Commission économique pour l'Europe**Comité des transports intérieurs****Forum mondial de l'harmonisation des Règlements
concernant les véhicules****Cent cinquantième session**

**Accord de 1958: examen de projets d'amendement
à des Règlements existants****Proposition de série 06 d'amendements au Règlement n° 83
(Émissions des véhicules des catégories M₁ et N₁)****Communication de l'expert de la Commission européenne***

«Annexe 3

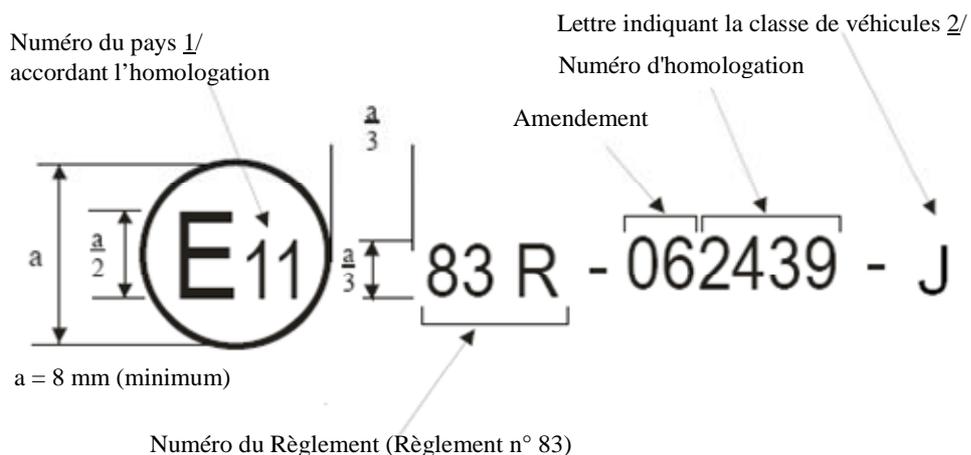
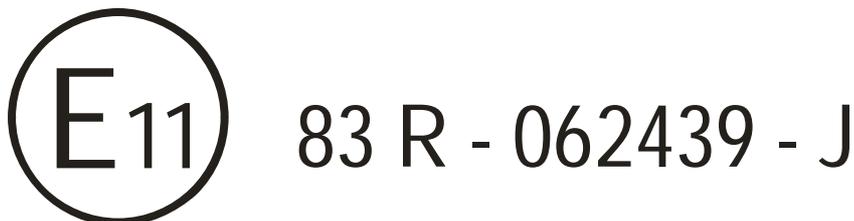
Annexe 3, modifier comme suit:

Dans la marque d'homologation délivrée et apposée à un véhicule conformément au paragraphe 4 du présent Règlement, le numéro d'homologation doit être accompagné d'une lettre alphabétique, attribuée conformément au tableau 1 de la présente annexe, indiquant la catégorie et la classe de véhicule auxquelles l'homologation est limitée.

Le schéma ci-après présente la disposition générale, les proportions et le contenu d'une marque d'homologation. La signification des numéros et de la lettre alphabétique est indiquée, de même que sont précisées les variantes correspondantes pour chaque cas d'homologation.

La marque d'homologation ci-dessus, apposée sur un véhicule conforme au paragraphe 4 du présent Règlement, indique que ce type de véhicule a été homologué au Royaume-Uni (E11) conformément au Règlement n° 83, sous le numéro d'homologation 2439. Elle indique que l'homologation a été accordée conformément aux prescriptions du présent Règlement, y compris la série 06 d'amendements. La lettre J indique en outre que le véhicule fait partie de la catégorie M ou N_{1,I}.
